Présentation de RTA

R-3944/3949/3957-2015

DEMANDE D'ADOPTION DE NORMES DE FIABILITÉ

Régie de l'énergie
 DOSSIER: R-3944-2015
 DÉPOSÉE EN AUDIENCE
 Date: 22 MARS 2017
 Pièces no: C-RTA-0037

Tension: Zone de non-déclenchement des groupes de production
 Comparaison Québec et NERC (PRC-024-1)

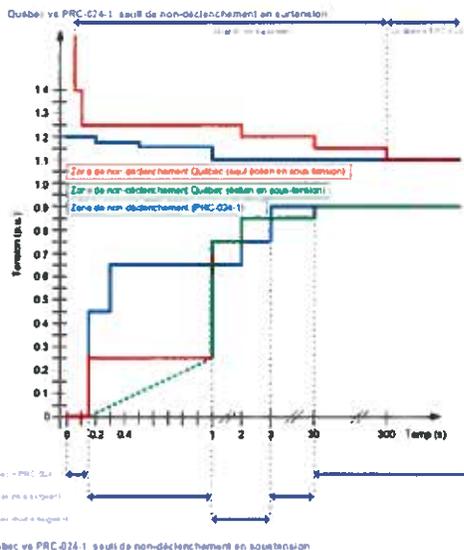
Norme PRC-024-1, Modification de l'Annexe 2 Commentaires RTA

➤ Constats :

- Application par le Coordonnateur de critères différents de la norme NERC;
- Critères plus sévères en surtension;
- Critères exigés par HQT pour le raccordement à son réseau;
- Préoccupation du Coordonnateur est relative à la courbe de sous-tension;
- Le Coordonnateur propose donc d'imposer aux entités visées (GO) des normes plus sévères.

➤ Conséquences générales :

- Aucun déclenchement ne doit survenir suivant une surtension de moins de trois (3) cycles, quelque soit le niveau de surtension – Situation difficile à obtenir avec certains relais actuellement en usage au Québec;
- Il n'est plus possible d'avoir de protection instantanée;
- Application de la courbe de HQT en surtension soumettrait l'ensemble des entités visées à un régime obligatoire plus sévère et un risque de sanction.

➤ Conséquences pour RTA :

- Niveau de conformité peut être déterminé - En surtension, pour le premier trois (3) cycles, RTA est 100% conforme à la courbe de la norme NERC, mais 0% conforme à la courbe HQT;
- Pour le reste de la courbe proposée, plusieurs relais ne respectent pas ces réglages;
- Impacts significatifs probables pour RTA (modification des réglages, remplacement de relais (\$\$\$), utilisation d'une exemption prévue à la

➤ Conclusions recherchées par RTA :

- L'Annexe 2 de la norme PRC-024-1 constitue les exigences minimales pour les entités visées par cette norme (soit les GO);
- RTA recommande de ne pas modifier l'Annexe 2 de la norme PRC-024-1;
- Si une entité visée désire une norme plus sévère pour tout raccordement à son réseau, cette entité pourra toujours l'exiger du tiers avec qui elle contracte, sans pour autant que cela devienne la norme pour l'ensemble des autres entités assujetties aux normes de fiabilité adoptées par la Régie;
- Subsidièrement, RTA propose le compromis suivant: Application de la courbe de HQT seulement pour les sous-tensions (partie inférieure de la courbe) et non pour les surtensions (partie supérieure de la courbe).
